„Rekonstrukce bytového domu Hálkova 624/4“

VYSVĚTLENÍ, ZMĚNA NEBO DOPLNĚNÍ ZADÁVACÍ DOKUMENTACE

Vysvětlení zadávací dokumentace č. 1 ze dne 10. 11. 2022

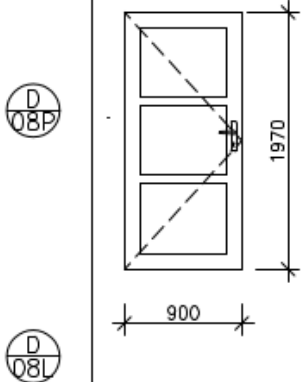
V rozpočtu je u vnitřních hliníkových dveří pozice D08 uveden 1 kus, ve výpisu 3ks.

V rozpočtu i výpisu u všech hliníkových dveří EW 30 DP 1 - ocel, v PBŘ EW 30 DP 3 - dřevo.

508	767-D/08	D+M dveře vnější hliníkové 900x1970 mm, pož. odolnost EW30 DP1-C, vč. zárubně, vč. kování, vč. přípojovacích folií, vč. podkladního PUR hranolu, podrobnosti ve výpisu dveří DP/08	kus	1,00000		0,00
-----	----------	--	-----	---------	--	------

DVEŘE VNĚJŠÍ PROTIPOŽÁRNÍ - EW 30 DP1 - C ROZMÉR DVEŘÍ: 900x1970 mm POPIS: DVEŘE VNĚJŠÍ PROTIPOŽÁRNÍ, Z HLINÍKOVÝCH KOMOROVÝCH PROFILŮ, JEDNOKŘÍDLOVÉ, OTOČNÉ, PLNÉ, S PROLISEM, S POLODRÁŽKOU POŽÁRNÍ ODOLNOST: EW 30 DP1 - C (dle požadavku PBR EW 30 DP3-C) ZÁRUBEŇ: SOUČÁSTI DODÁVKY DVEŘÍ POVRCHOVÁ ÚPRAVA: SYSTÉMOVÝ NÁSTRÍK BARVA: SVĚTLÉ ŠEDÁ (bude upřesněno AD) ZÁMEK: VLOŽKOVÝ, BEZPEČNOSTNÍ KOVÁNÍ: STANDARDNÍ, KOULE Z VNĚJŠÍ STRANY - KLIKA Z VNITŘNÍ STRANY, ŠTÍTEK, NEREZ - MAT VYBAVENÍ: NÍZKÝ PRAH, SAMOZAVÍRAČ		1PP	1NP	2NP	3NP	4NP	STR	CELK
		P	2	-	-	-	-	-	2
		L	1	-	-	-	-	-	1

Zadavatel sděluje, že v této souvislosti poskytuje upravenou projektovou dokumentaci a výkaz výměr, které jsou přílohou tohoto vysvětlení.
